Gremium: Rat der Kreisstadt Siegburg  
Sitzung am: 09.07.2026

**Bebauungsplan Nr. 50/8 „Nördliches Haufeld“**  
Plangebiet: Bereich zwischen der Wilhelmstraße und der von-Stephan-Straße im Siegburger Zentrum

**Eingegangene Stellungnahmen**

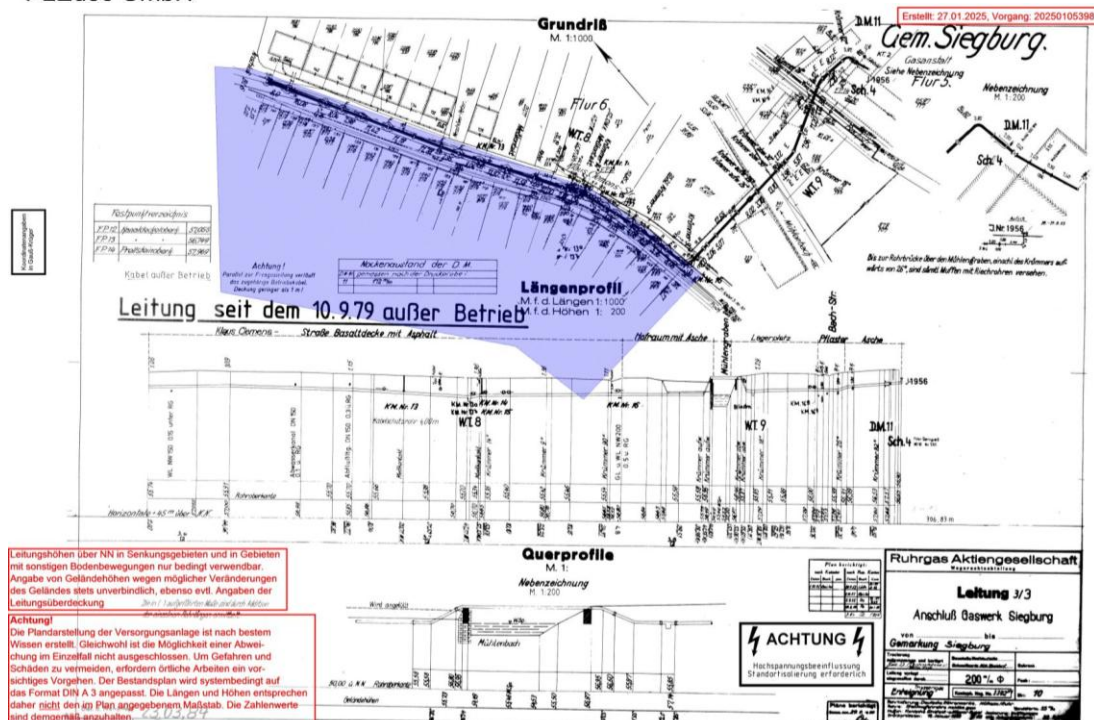
„Im Bereich MU[1] entlang der öffentlichen Verkehrsfläche Wilhelmstraße ist eine Baulinie vorgesehen, auf der zwingend gebaut werden muss.“ „Das straßenseitige Baufenster erfasst den Bestand der Hauptgebäude entlang der Wilhelmstraße und bietet grundsätzlich Erweiterungspotenzial im hinteren Bereich.“

Der Masterplan Haufeld sieht hier eine Entwicklung der südwestlichen Fläche des Plangebietes also entlang der Von-Stephan-Straße und der Verbindung zwischen von-Stephan-Straße und Wilhelmstraße vor.

Durch die Lage der Ferngasleitung in der Wilhelmstraße können wir Baumaßnahmen gemäß der Festlegungen des Bebauungsplans nahezu ausschließen, sofern nicht Baumaßnahmen in der Wilhelmstraße selbst geplant werden.

Somit bestehen gegen die Aufstellung des Bebauungsplans aus Sicht der OGE keine Bedenken.

Beigefügt erhalten Sie auch ein **Merkblatt der OGE „Berücksichtigung von unterirdischen Ferngasleitungen bei der Aufstellung von Flächennutzungsplänen und Bebauungsplänen“**. Die dort genannten Anregungen und Hinweise sind zwingend bei allen Bauleitplanverfahren im Bereich und / oder in der Nähe von Versorgungsanlagen der OGE zu beachten.

Kenntnisnahme. Es sind keine Baumaßnahmen in der Wilhelmstraße selbst geplant. Der Hinweis zur Ferngasleitung wurde im Textteil des Bebauungsplanes ergänzt.

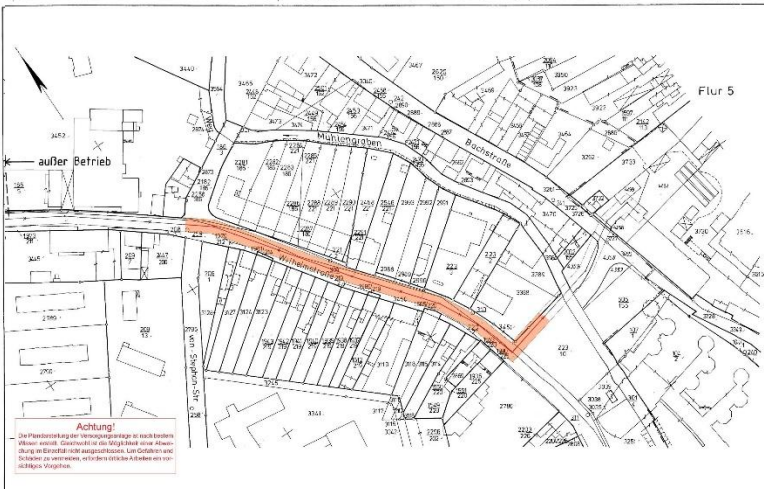
Die auf Ihrer Internetseite zur Einsicht gestellten Verfahrensunterlagen haben wir ausgewertet. In der Planzeichnung haben wir den bereits nebst Schutzstreifen dargestellten Trassenverlauf der eingangs aufgeführten Ferngasleitung korrigiert und mit Kenndaten versehen.

Mit unserem eingangs genannten Bezugsschreiben vom 30.01.2025 hatten wir Ihnen bereits den Bestandsplan der Ferngasleitung zur Verfügung gestellt. Ergänzend hierzu erhalten Sie in der Anlage den Katasterplan in dem wir die Trassenachse sowie den Schutzstreifenbereich der Ferngasleitung farbig angelegt haben.

Wie den Unterlagen zu entnehmen ist wurde die Ferngasleitung in der Wilhelmstraße verlegt und verläuft somit unmittelbar außerhalb des angezeigten Plangebietes. Lediglich der Schutzstreifen schneidet den Geltungsbereich entlang der Nordostseite. Wie schon in unserem Bezugsschreiben mitgeteilt sind durch die angezeigte Planung keine negativen Einwirkungen auf die Ferngasleitung zu erwarten. Wir erheben daher keine grundsätzlichen Bedenken.

Im Hinblick auf etwaige bauliche Veränderungen im Straßenbereich der Wilhelmstraße weisen wir darauf hin, dass jegliche Maßnahmen innerhalb des dargestellten Schutzstreifens zwingend im Vorfeld mit dem eingangs in der Tabelle genannten Beauftragten der OGE abzustimmen sind.
